OPINIA TECHNICZNA KOMUNIKACYJNA

Obiekt : droga gminna: ulica Reymonta w Raszynie.

Faza : projekt przebudowy ww. drogi gminnej.

Przebudowa ulicy Reymonta
odcinek na wschód od ul. Godebskiego
w miejscowości Raszyn 01, gm. Raszyn

1. Fragment planu sytuacyjnego

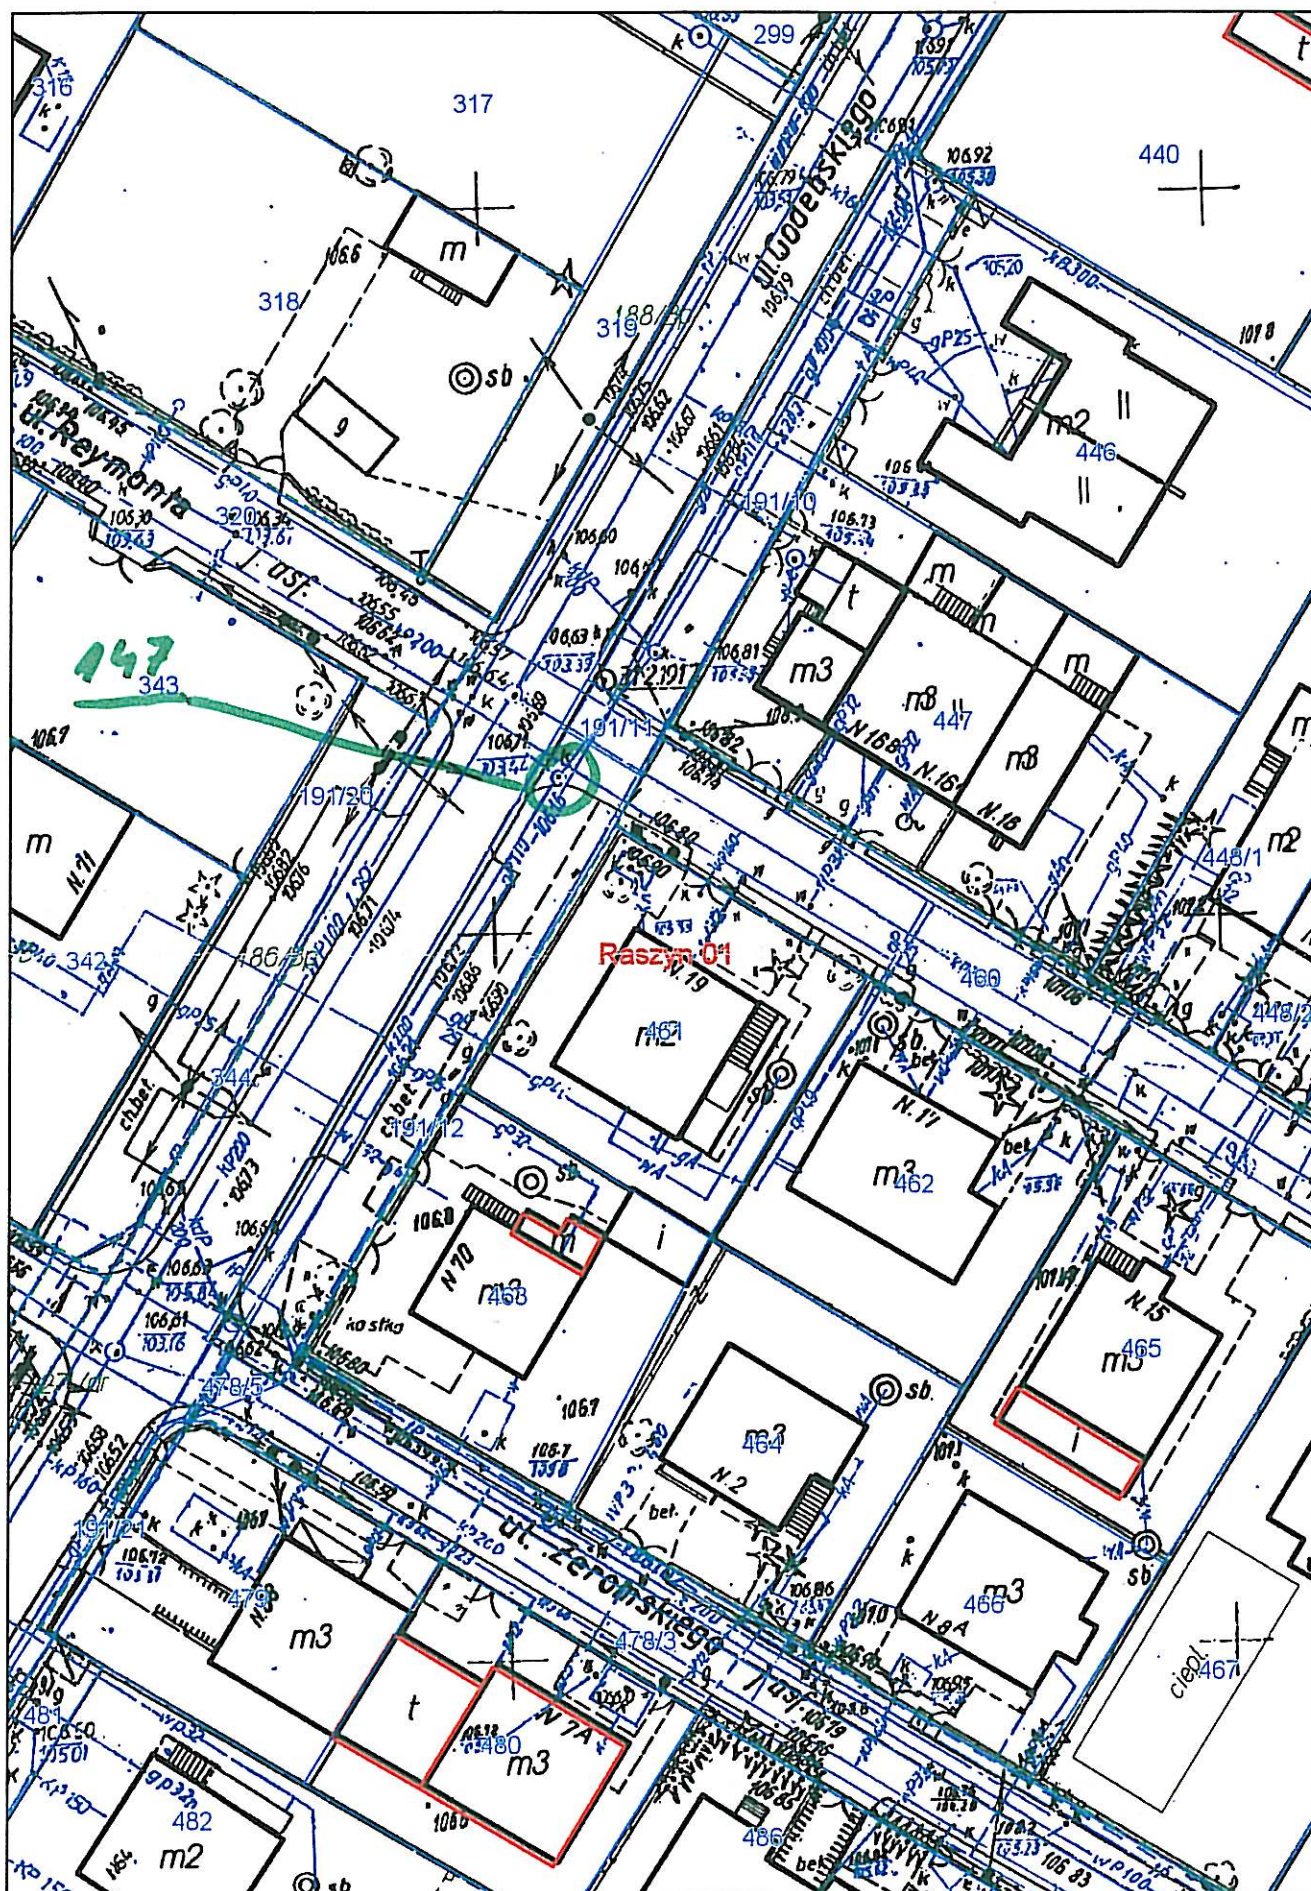
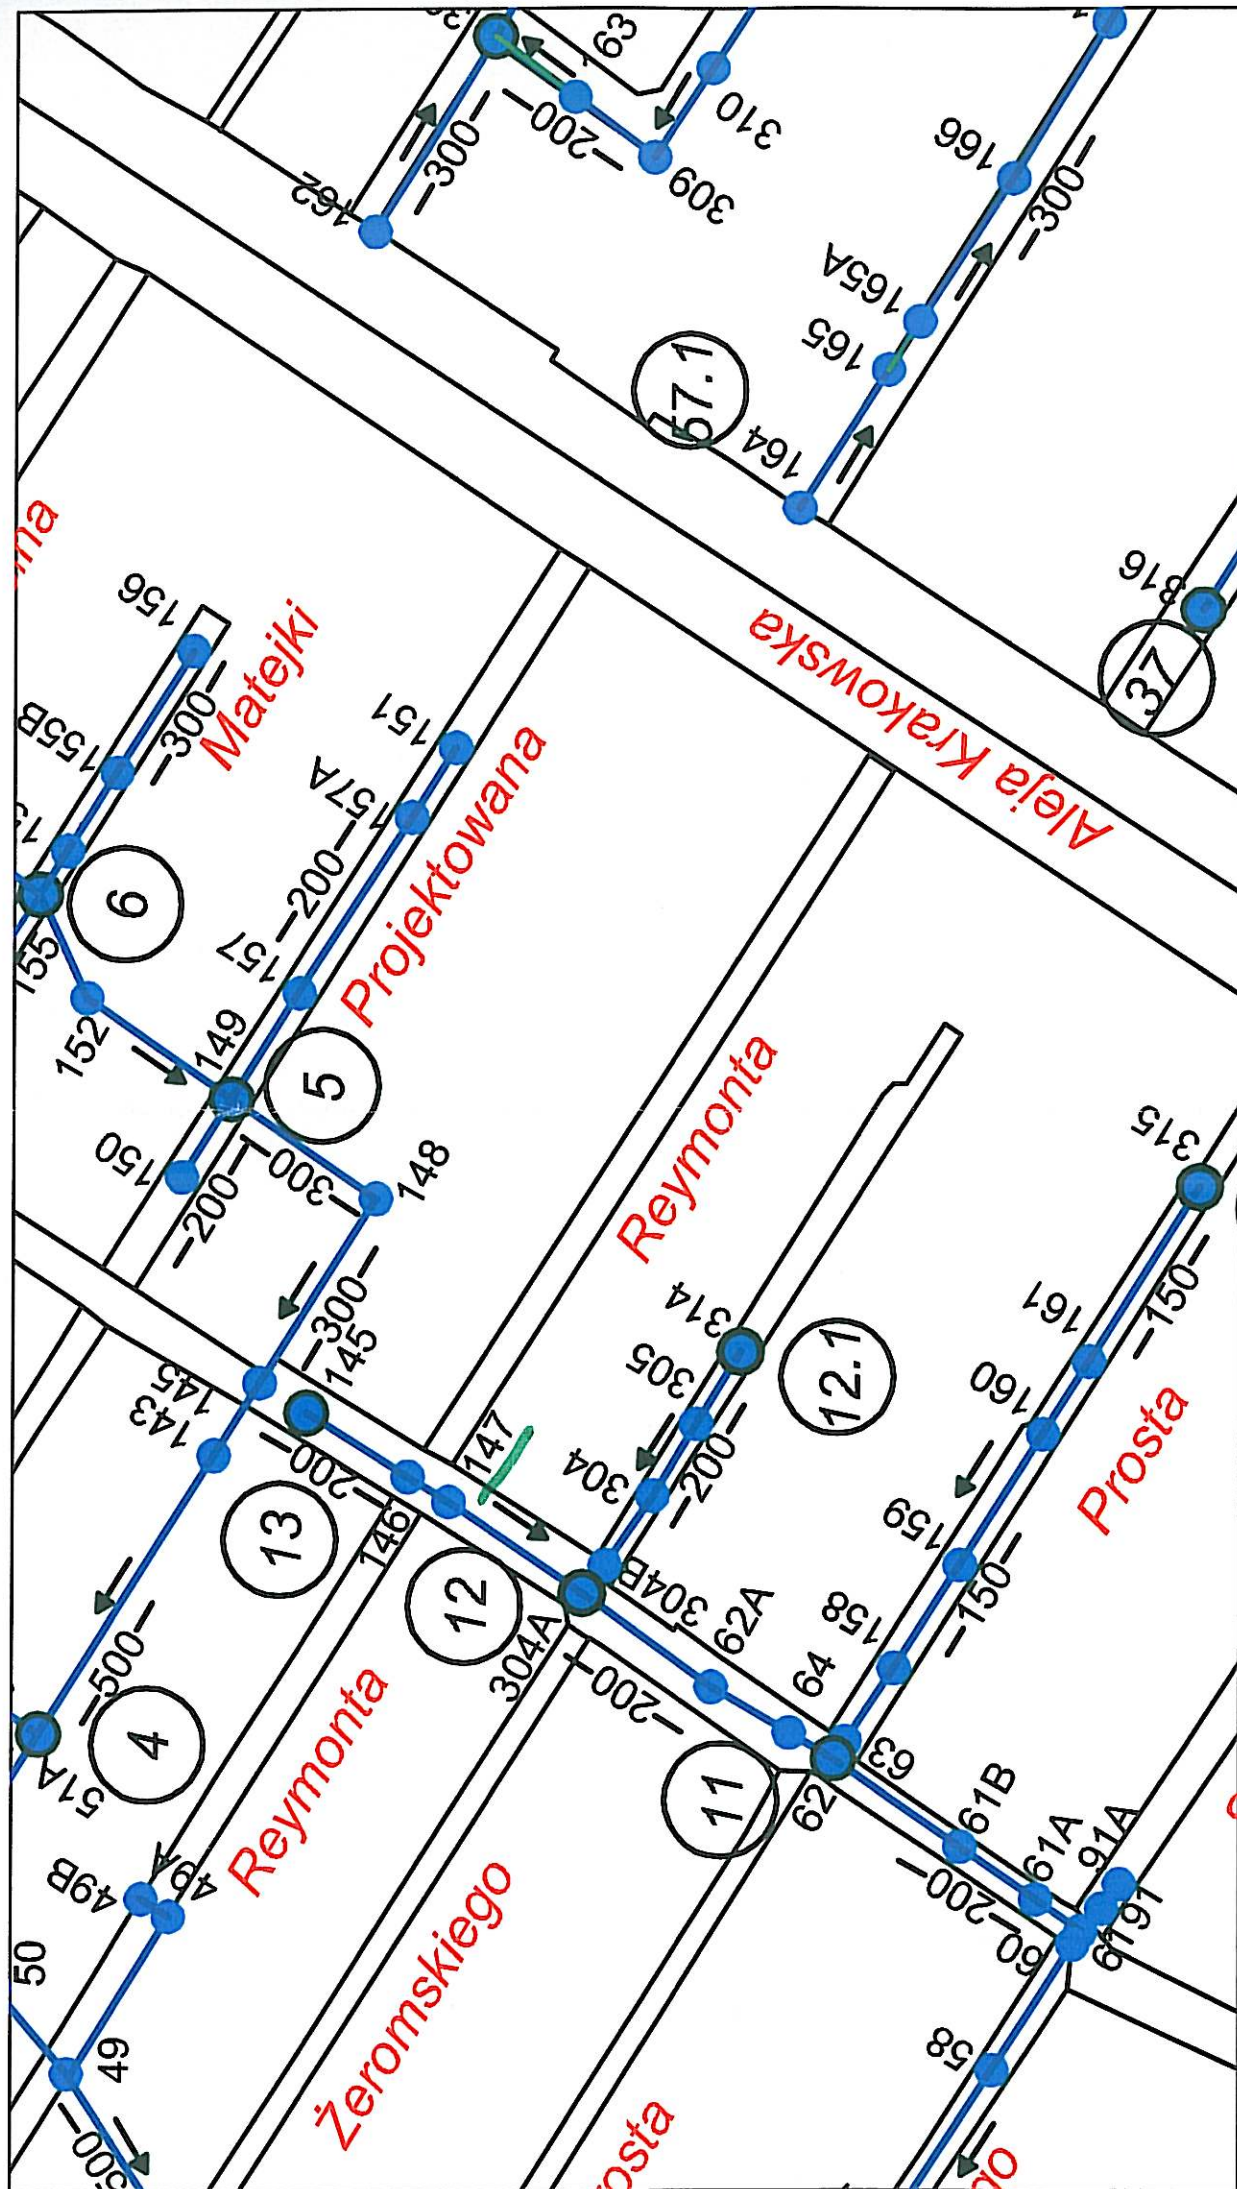
Projektowany kanał deszczowy w ul. Reymonta włączyć do istniejącej kanalizacji deszczowej w ul. Godebskiego (do studni nr 147 wg. załącznika). Rzędne włączenia do istniejącej kanalizacji oraz średnice kanałów i studni należy sprawdzić w terenie. W związku z przeciążoną kanalizacją deszczową należy zretencjonować wody opadowe w sposób zapewniający odprowadzenie ścieków opadowych o natężeniu zrzutu nie przekraczającym 5% maksymalnego miarodajnego spływu wód deszczowych z terenu utwardzonego (szczelnego).

Kanalizację należy zaprojektować z rur jednolitych PVC - dobrać odpowiednio do obciążenia drogi min. SN 8.

W projekcie zaprojektować wpusty deszczowe uliczne z osadnikiem min. 80cm, włączone przyłączami o średnicy 200 mm do studni rewizyjnych.

Studzienki kanalizacyjne zaprojektować przy każdej zmianie kierunku, spadku i przekroju przewodu kanalizacyjnego betonowe - łączone na uszczelkę. Dno studzienki powinno mieć płytę fundamentową oraz gotową (wykonaną fabrycznie) kinetę wraz z przejściami szczelnymi dostosowanymi do wybranego materiału z jakiego budowany będzie kanał. Kinetę należy wykonać z betonu tej samej klasy co beton studni.

Stosować włazy na studniach rewizyjnych kl. D-400 z regulacją przy pomocy pierścieni dystansowych. Wszystkie włazy kanałowe (w tym studzienki ściekowe) winny być z żeliwa bez wypełnienia betonowego, zabezpieczone przed kradzieżą (np. na zawiasach). Pokrywy studni oraz wpustów tzn. żeliwną konstrukcję montować bezpośrednio na specjalnym fabrycznym pierścieniu odciążającym. Zwieńczenia studni oraz wpustów ulicznych wykonać zgodnie z normą PN – EN 124:2000.

Rys. 1 koncepcja projektowa skala 1:500

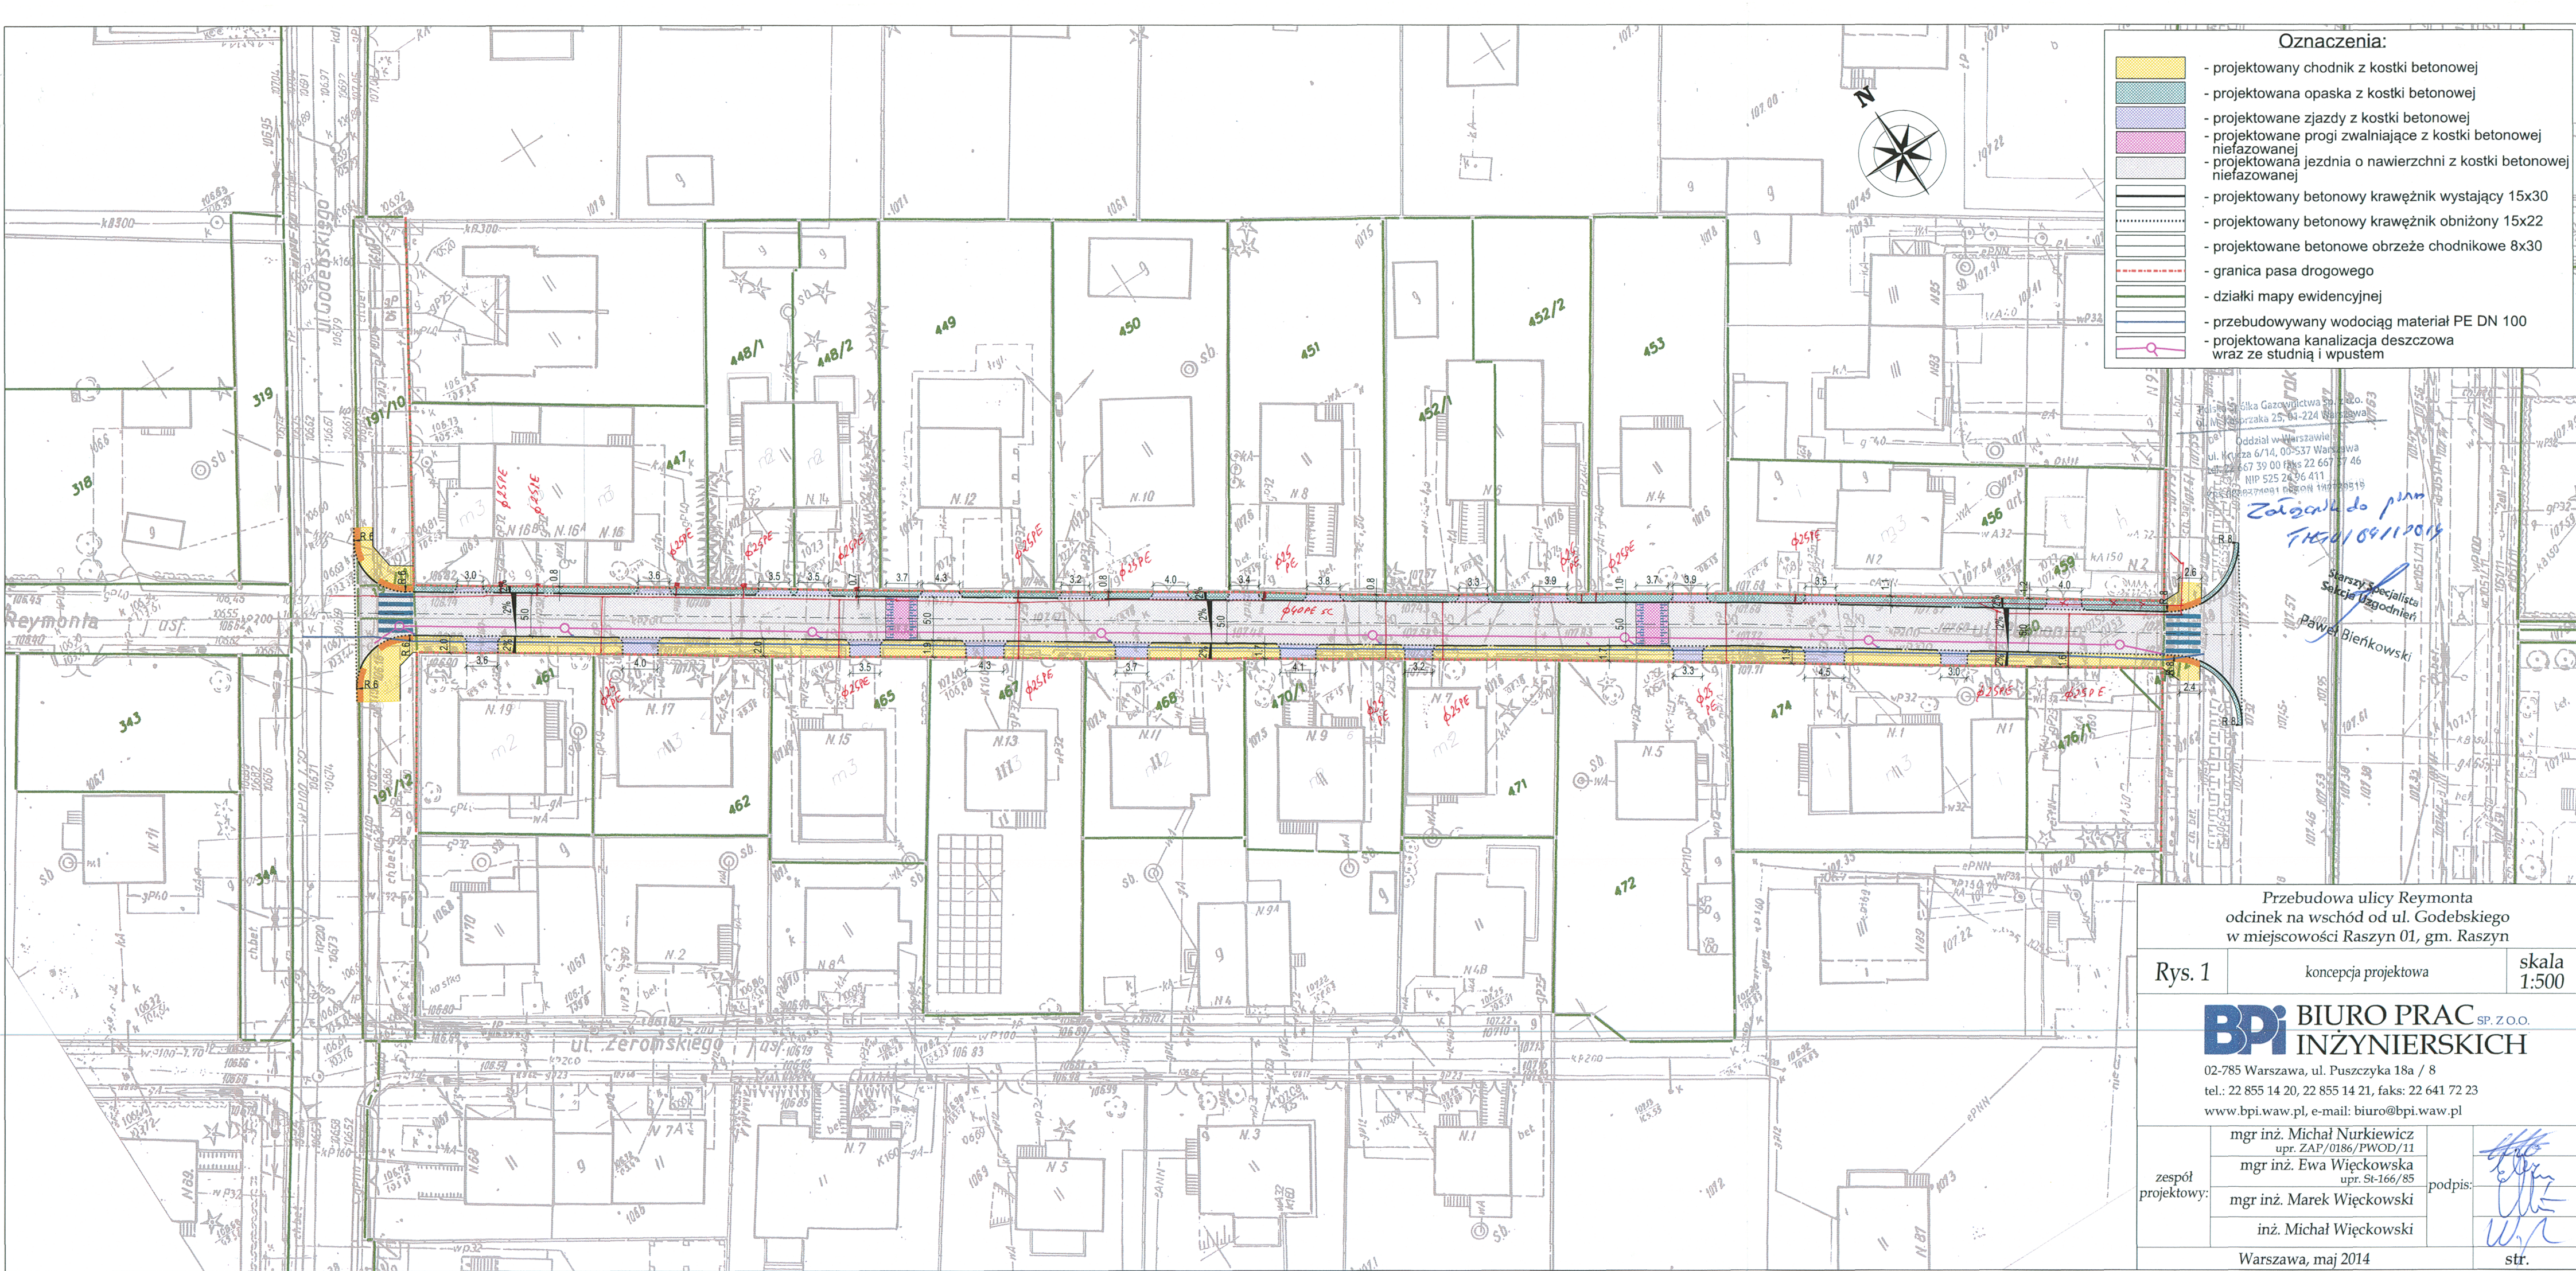
W związku z powyższym opiniujemy pozytywnie projekt przebudowy ul. Żeromskiego oraz ul. Reymonta w miejscowości Raszyn na następujących warunkach:

- 1) zachować dotychczasowe przykrycie nad istniejącym gazociągiem,
- 2) krawężnik projektować w odległości 0,5 m od sieci gazowej w przypadku braku możliwości zachowania w/w odległości należy wystąpić do Sekcji Uzgodnień o wydanie warunków technicznych na przebudowę sieci gazowej
- 3) prace w rejonie czynnego gazociągu należy wykonywać ręcznie pod nadzorem PSG Sp. z o.o. W sprawie nadzoru należy skontaktować się z Zespołem Kontroli Eksploatacji -Pan Wiesław Smorczewski - Warszawa Al. Jerozolimskie 179 tel. 667-32-30
